CAAC
适航指令

编号：CAD2001-B737-04

一. 标题： 检查 CFM56-7B 发动机的 PS3 压力管接头

图1: PS3管接头的扭矩值

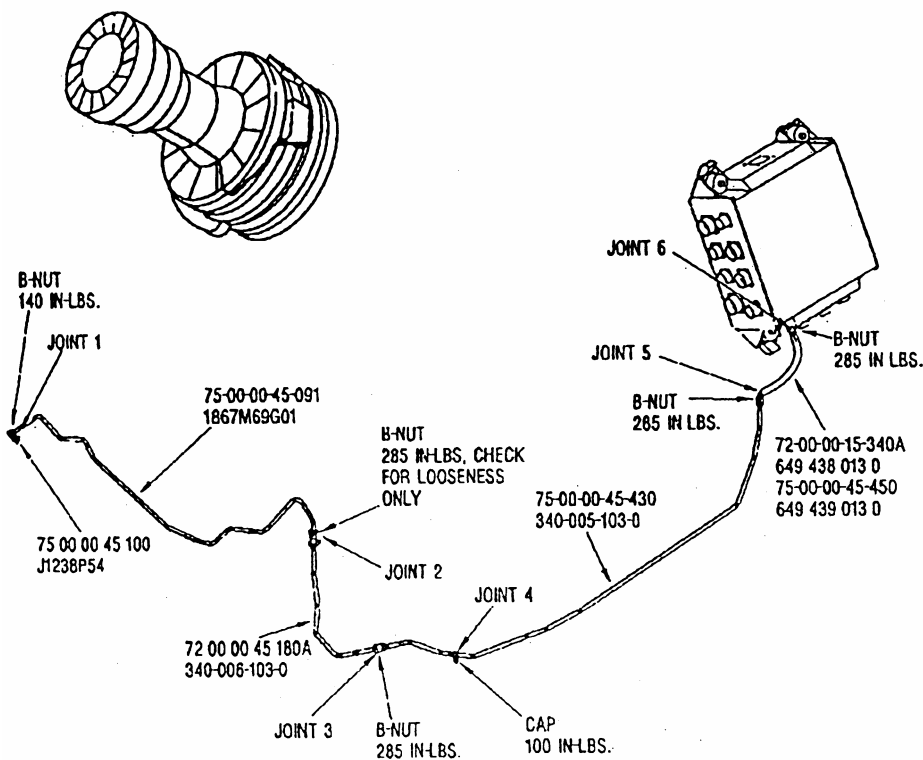
为防止因PS3压力管接头没有正确拧紧而漏气，从而使发动机失去动力，在本指令生效后25天内，要求完成下述工作，已完成者除外：

A. 根据以下要求，按拧紧方向检查本指令图1中所列的所有PS3压力管接头的连接点(JOINT)1、2、3、4、5和点6的拧紧力矩并正确拧紧：

- (1) 拧紧连接点1以确保140磅·英寸的扭矩。
- (2) 由于接近检查部位受到限制,用手指力度检查连接点2是否松动,并在只有存在松动时,将其拧紧至285磅·英寸的扭矩。
- (3) 拧紧连接点3、5和6以确保285磅·英寸的扭矩。
- (4) 拧紧连接点4以确保100磅·英寸的扭矩。
